KKW Mühleberg

Ergänzung zur Fachstellungnahme REP-0385 unter
Berücksichtigung der Stellungnahmen des ENSI
und aktueller Entwicklungen

REPORT
REP-0437

Abbildung 2: Vergleich der Bodenantwortspektren aus PEGASOS (oben) und PRP-IH (unten).

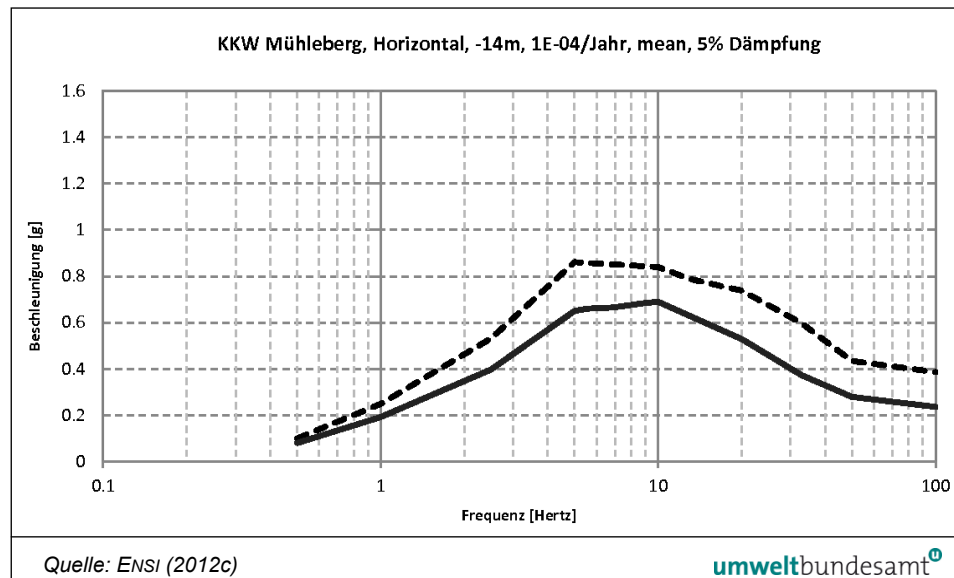
Das Bodenantwortspektrum des PRP-IH weist einen geringeren PGA-Wert auf als das PEGASOS-Spektrum, zeigt aber diesem gegenüber im Bereich tieferer Frequenzen eine deutlich größere Überhöhung – siehe Abbildung 1.

Der Effekt der spektralen Überhöhung im Bereich der für die SSKs relevanten Frequenzen muss bei der Bestimmung der Fragilitäten berücksichtigt werden. Der vom KKM gewählte Ansatz, die auf Basis des PEGASOS-Spektrums bestimmten Medianwerte der Fragilitäten A_m mit dem Verhältnis der jeweiligen spektralen Überhöhungen des PEGASOS und PRP-ICH-Spektrums zu skalieren, beinhaltet nach unserer Auffassung die Annahme, dass sich die Abweichungen zwischen den beiden Spektren im jeweils relevanten Frequenzbereich linear auf die Einwirkungen auf die betrachteten SSKs auswirken. Eine physikalische Begründung dafür, warum das gewählte Vorgehen zulässig ist, findet sich in ENSI (2012c) nicht. Insbesondere wird nicht begründet, dass eine Linearität zwischen den Abweichungen bei den jeweiligen spektralen Überhöhungen und den erzeugten Lasten angenommen werden darf.
